令02原機（科保）051  
令和2年7月31日

国立研究開発法人日本原子力研究開発機構  
原子力科学研究所  
原子炉施設保安規定の変更認可申請について

## 原子力科学研究所原子炉施設保安規定の変更の内容及び理由

国立研究開発法人日本原子力研究開発機構  
原子力科学研究所原子炉施設保安規定  
新旧対照表

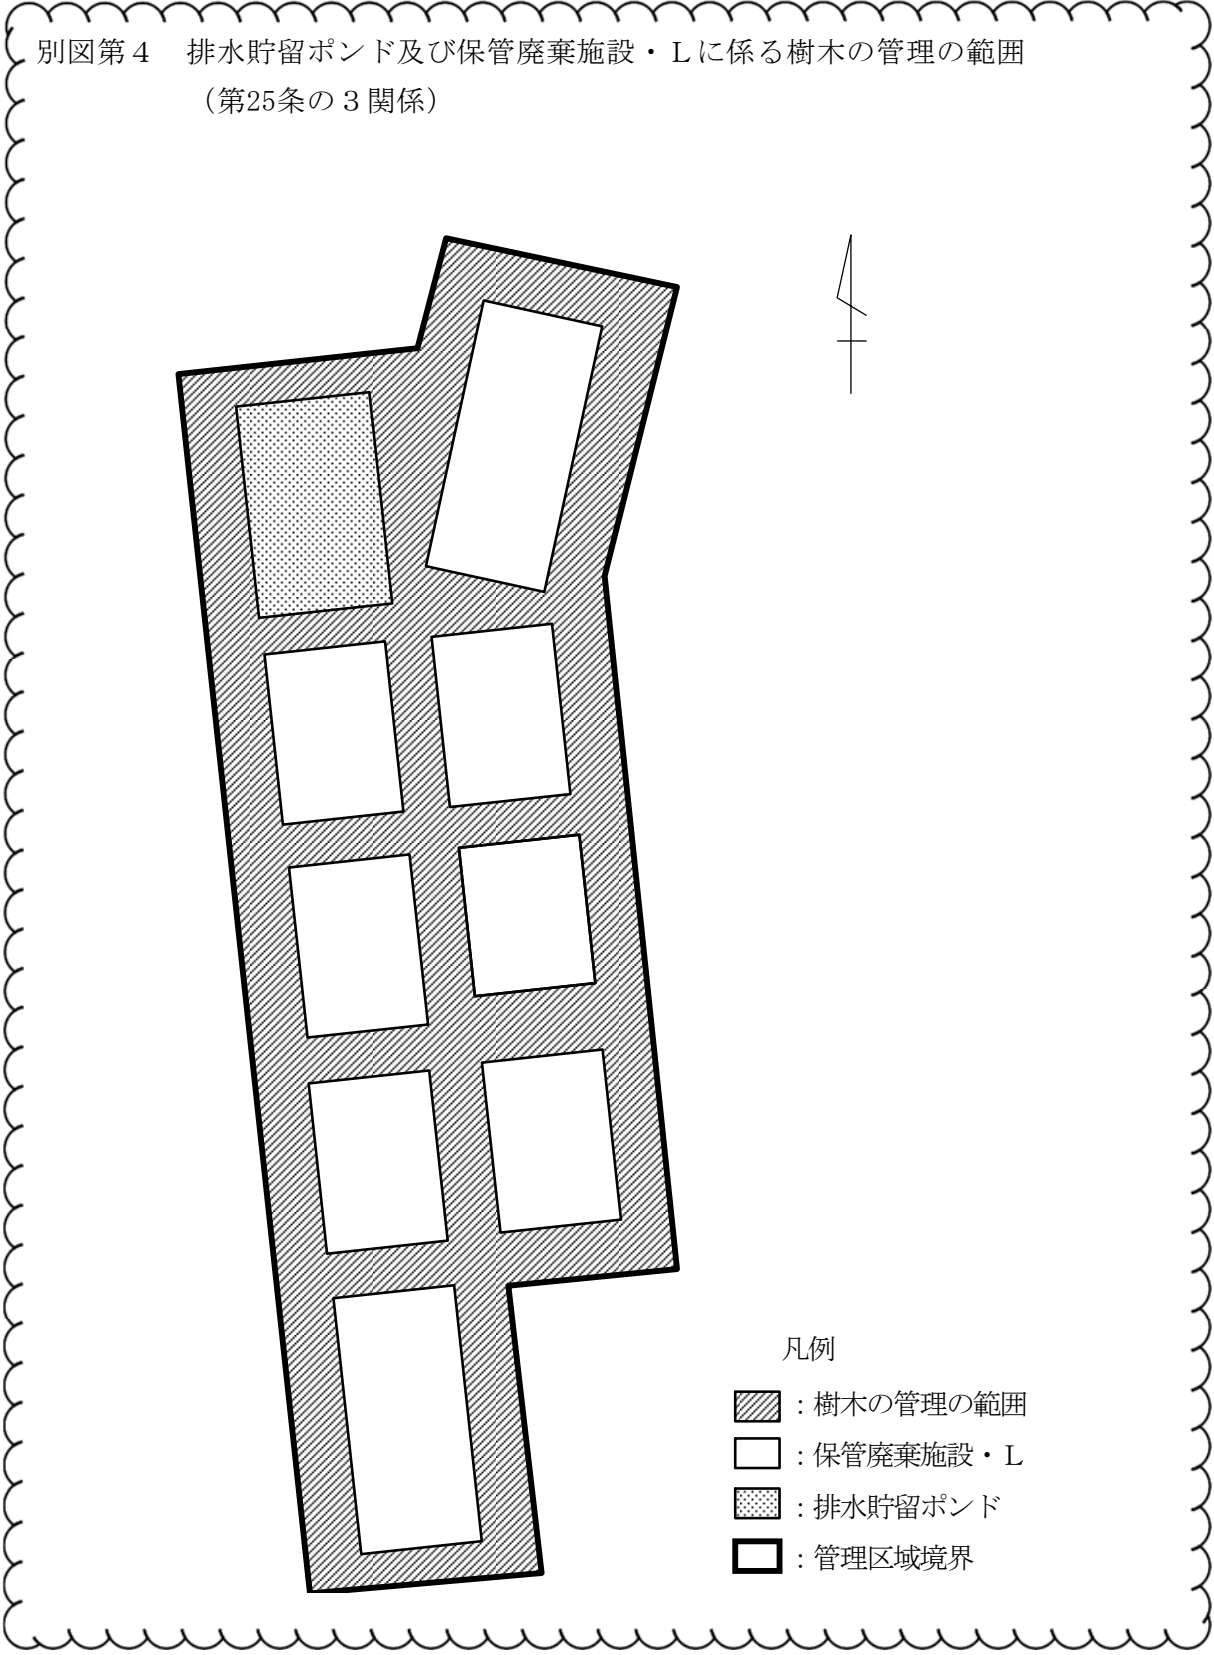
変更前	変更後	備考
<p>別表第21 健全性確認の優先度区分（第30条の2関係） （省略）</p> <p>別図第1～別図第2（その25）（省略）</p>	<p>別表第22 健全性確認の優先度区分（第29条の2関係） （変更なし）</p> <p>別図第1～別図第2（その25）（変更なし）</p> <div data-bbox="1377 495 2525 1919" style="border: 1px dashed black; padding: 10px;"> <p>別図第3 通信連絡設備の配置図（第25条の2関係）</p> <p>会議室内に 長距離用トランシーバー：1台 携帯電話：1台</p> <p>① ②</p> <p>会議室 事故現場指揮所</p> <p>解体分別保管棟付属建家2階</p> <p>排水管理棟内に 施設内用トランシーバー：2台 長距離用トランシーバー：1台</p> <p>①</p> <p>車庫 排水管理棟 凡例</p> <p>○：固定電話</p> </div>	<p>表番号の繰り下げ 条番号の繰り上げ</p> <p>☁：追加 通信連絡設備の明確化のため</p>
